六ヶ所再処理施設における
新規制基準に対する適合性

安全審査 整理資料

安全冷却水系冷却塔の設置位置の変更

第2図 安全冷却水系冷却塔構内配置図（変更後）

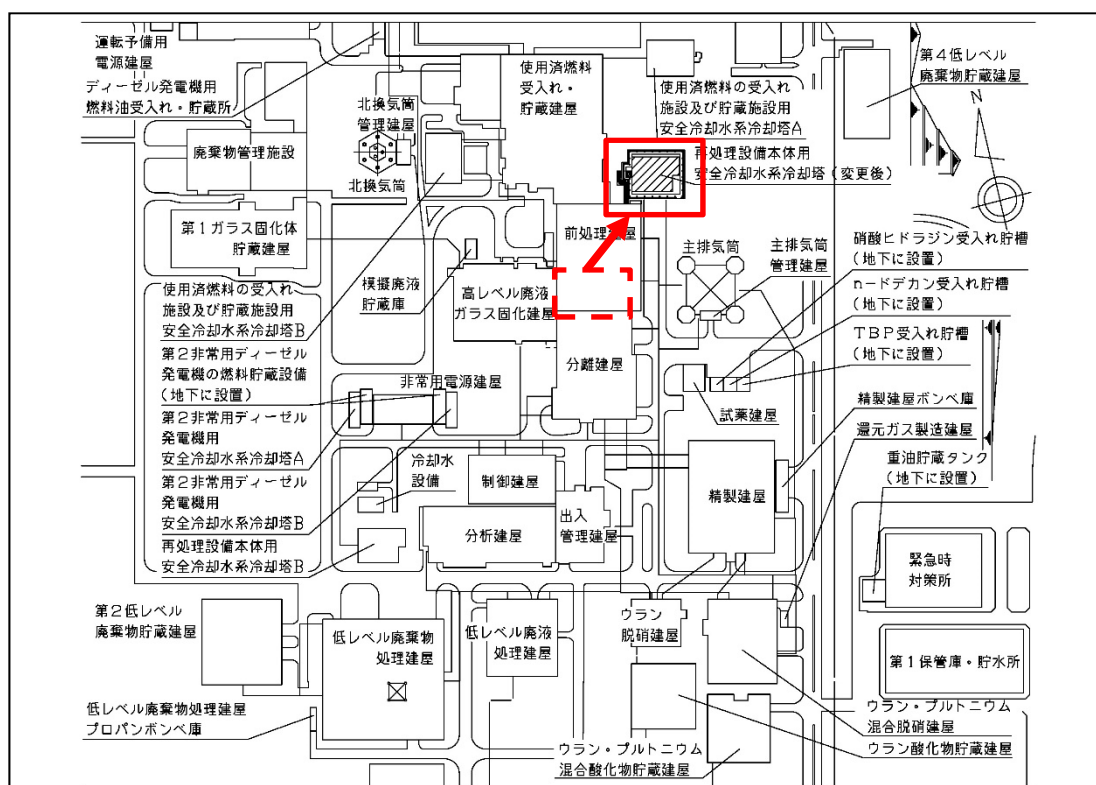
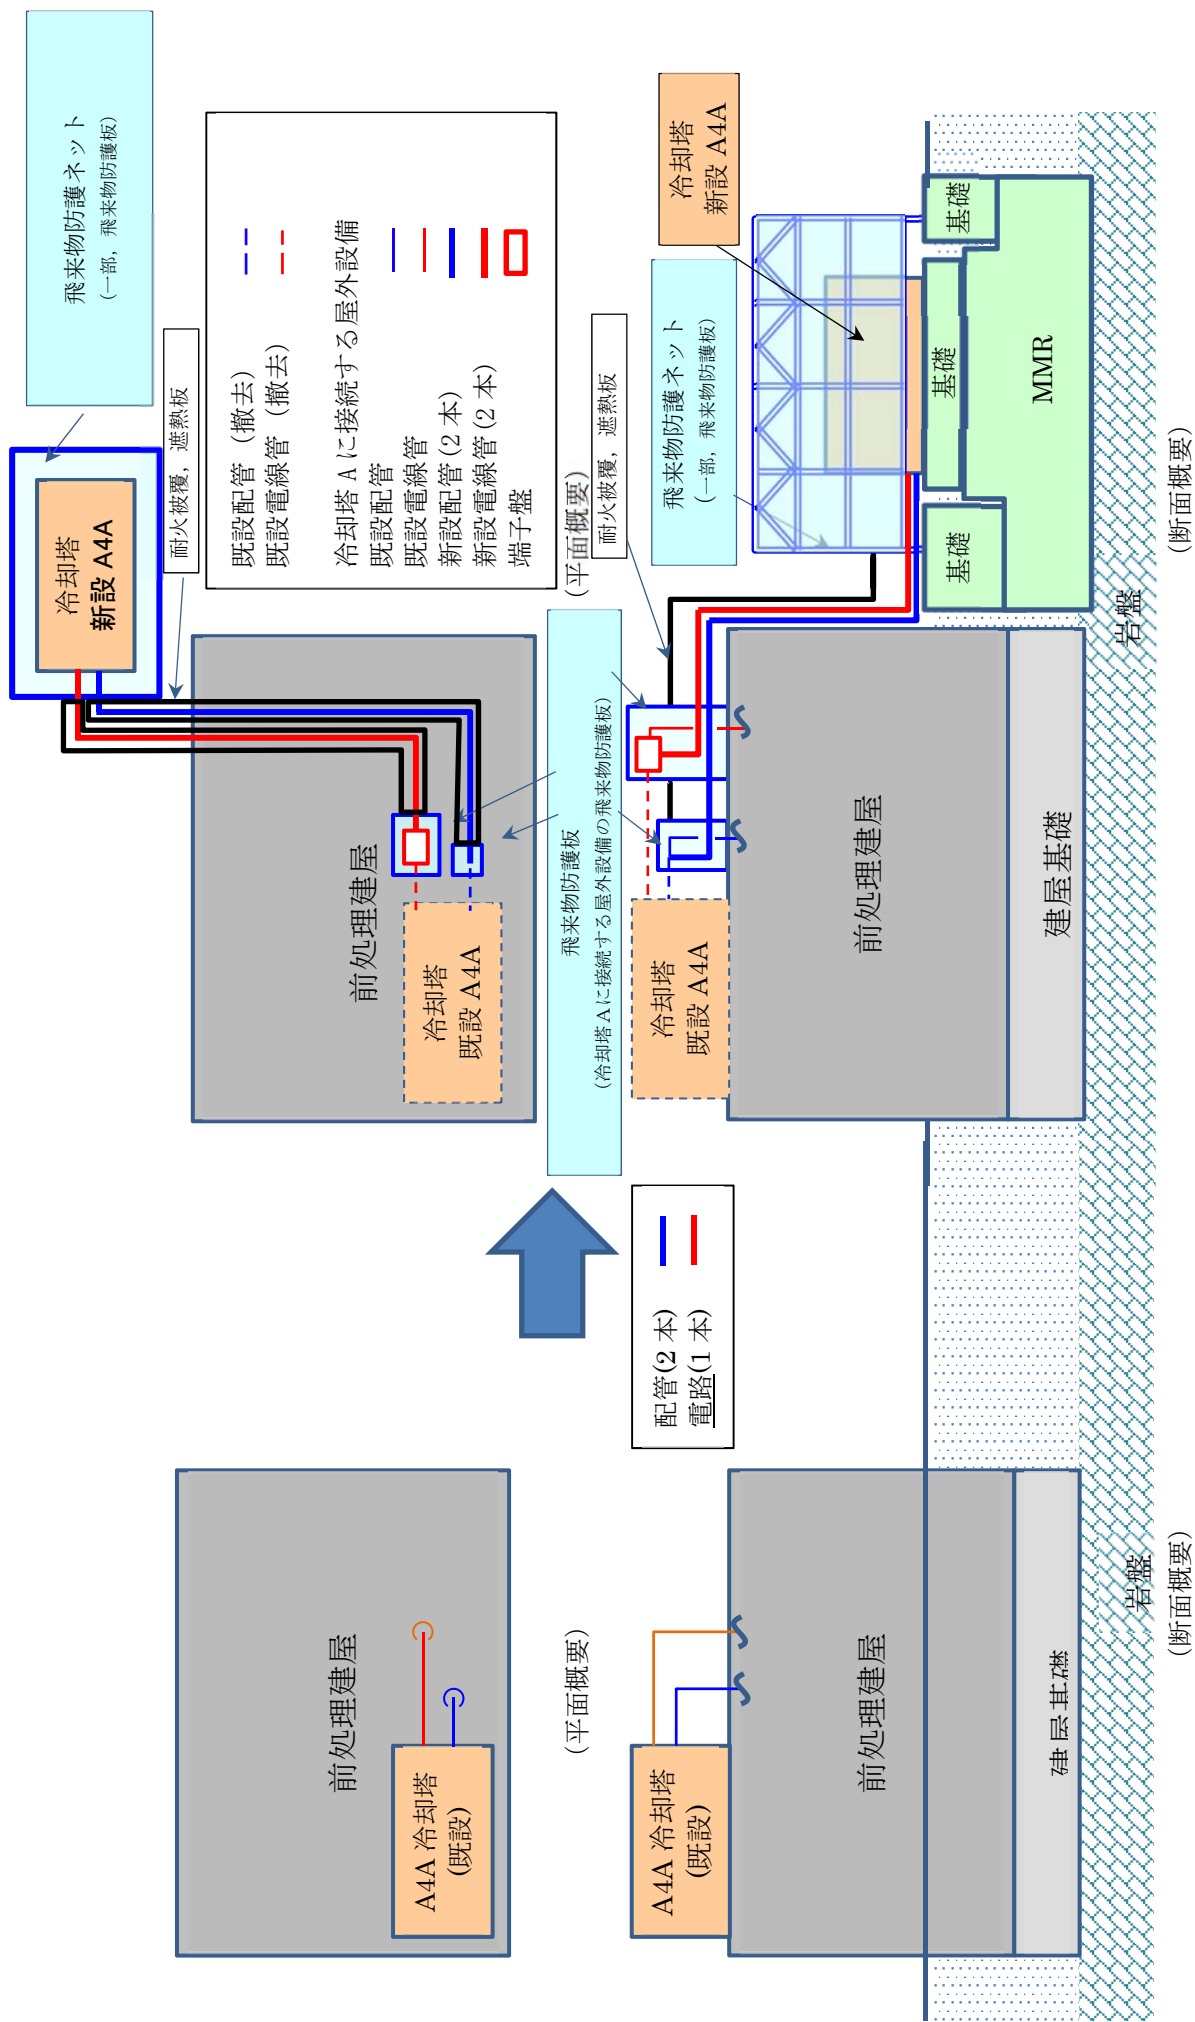
新たに設置する安全冷却水系冷却塔（以下「新設 A 4 A」という。）は、前処理建屋の各種系統に接続する必要があることから、接続する配管等の設置性と既設系統へ悪影響を最小限とするため、配管等の接続長を極力短くするため前処理建屋近傍を選定し、その上で既設埋設物への影響を考慮した敷地に設置することとした。安全冷却水冷却塔 A の変更前と変更後の配置を第 1 図及び第 2 図に示す。

また、新設 A 4 A 及び既設取合部は竜巻防護対策のため飛来物防護ネット（一部、飛来物防護板）及び飛来物防護板を新規に設置する。新設 A 4 A 接続後、設置済みの安全冷却水系冷却塔 A は他施設の安全機能に影響を与えないものとする。

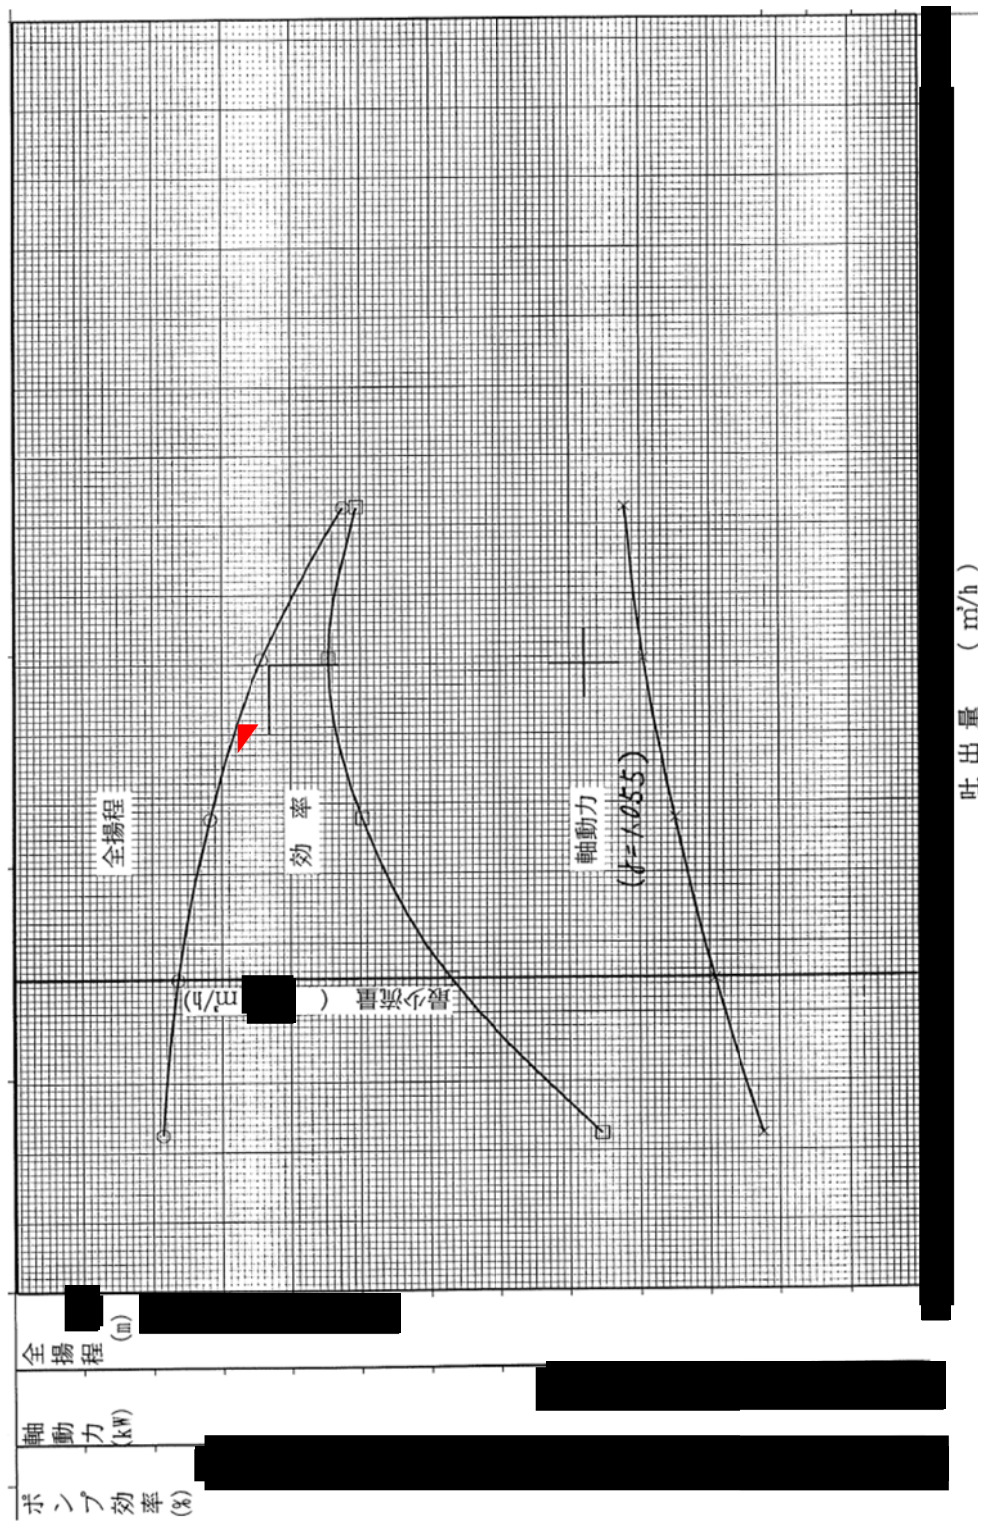
(2) 及び (3) より圧力損失は約 4 0 5 4 4 Pa (約 3.9m) である。

第2図 安全冷却水系の系統構成 (変更後)

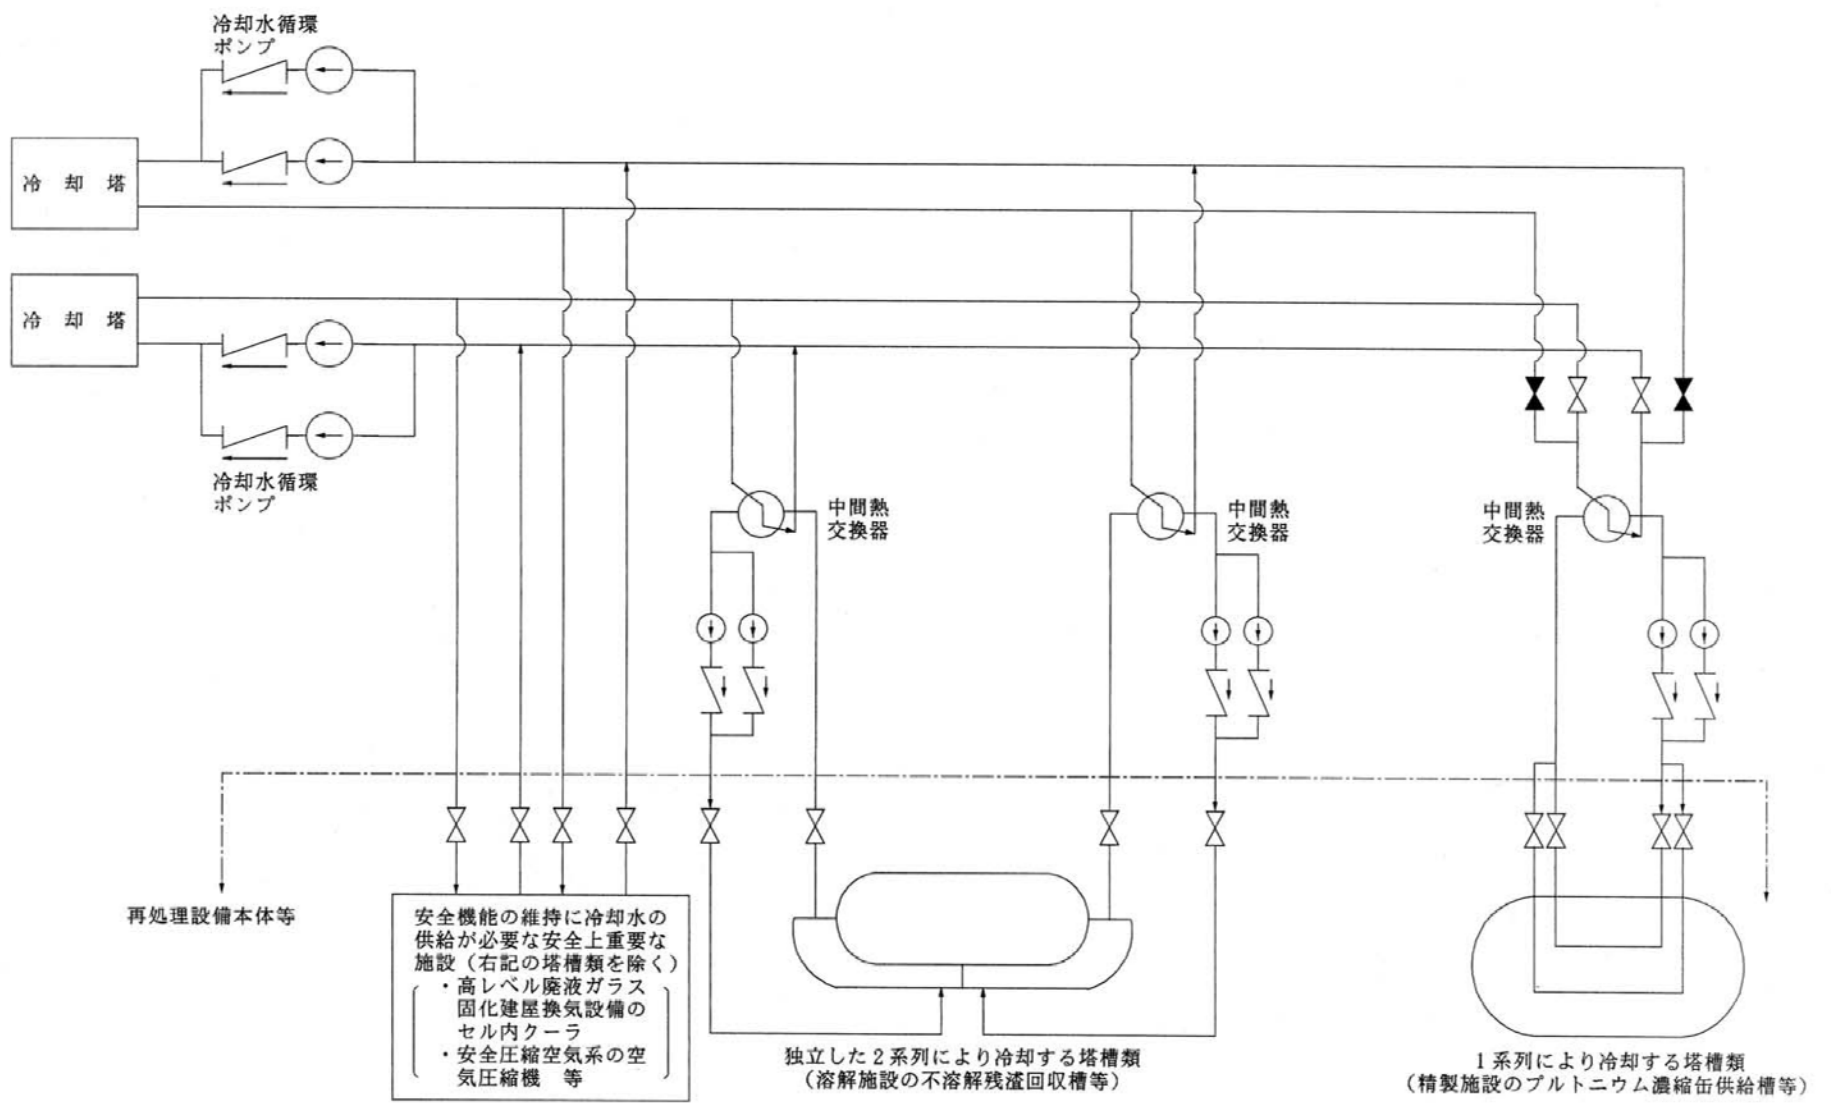
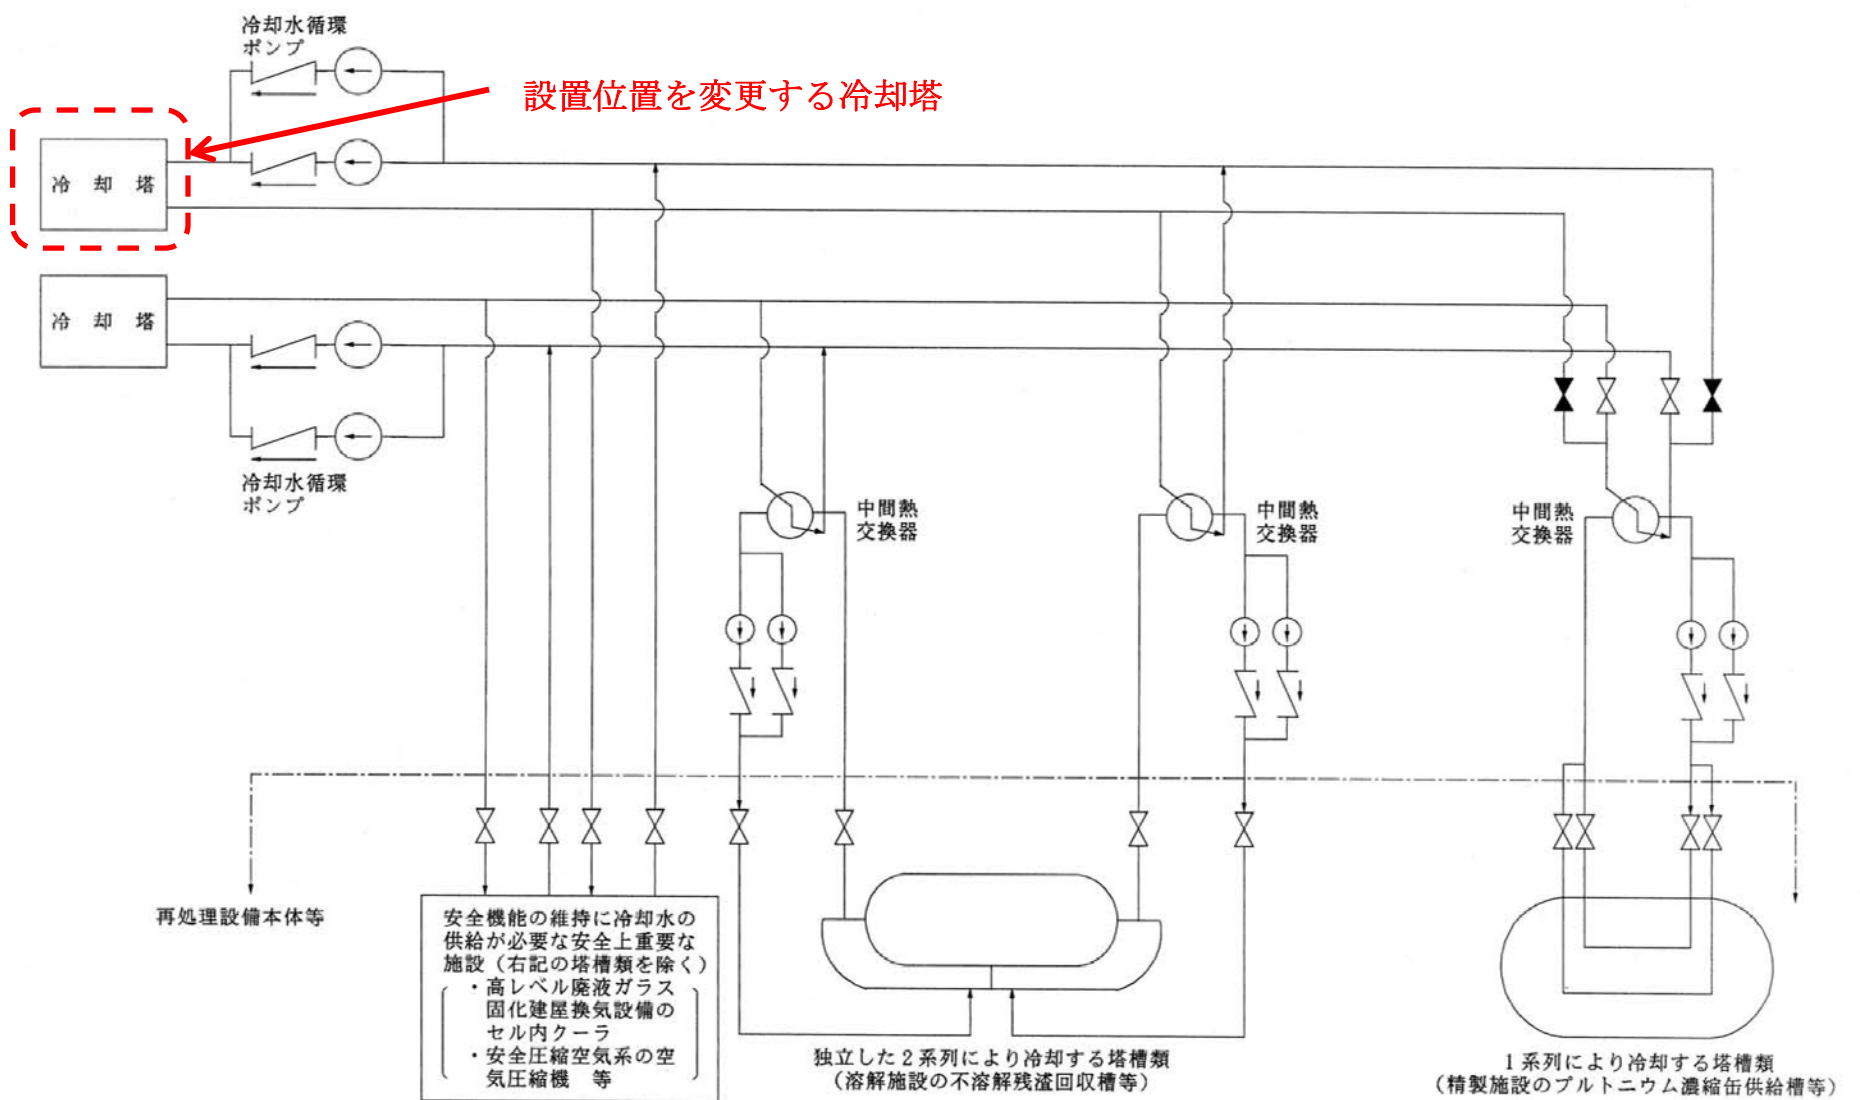
なお、変更による系統構成の変更はない。

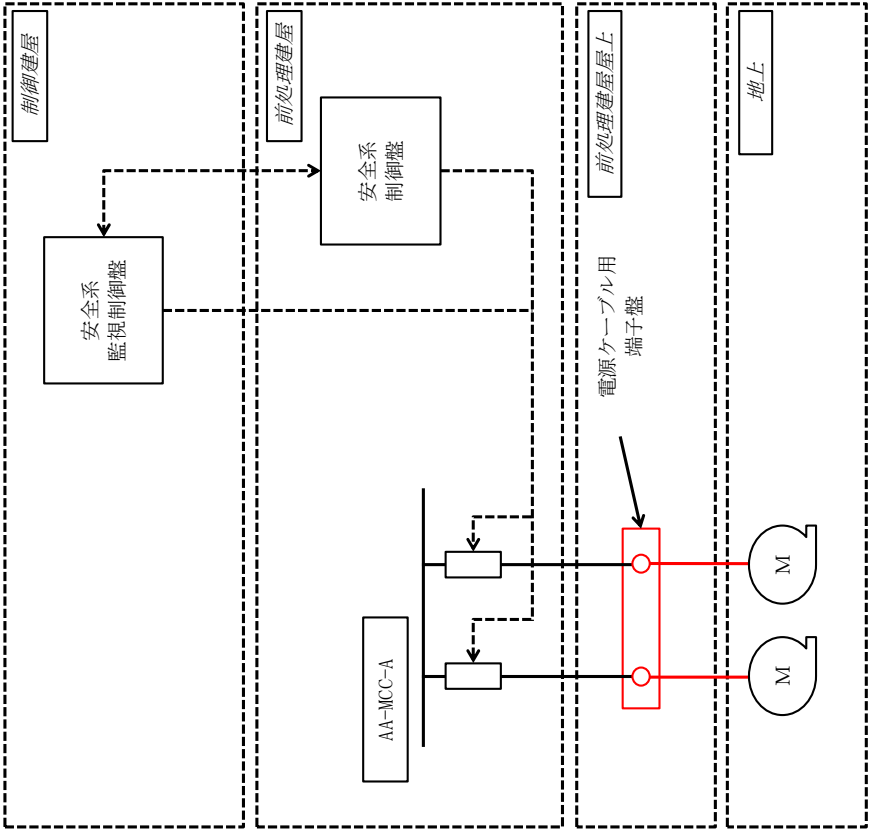
電気設備として変更となるのは、非常用モータコントロールセンタから冷却ファンの間の電源ケーブルとなる。端子盤を追加し、端子盤から地上設置となった冷却ファンへのケーブルを追加する。

※ 赤色部分が変更箇所となる。
・端子盤の追加
・端子盤⇄冷却ファンの電源ケーブルの新規布設
上記以外の電気設備・計測制御設備は変更はない。
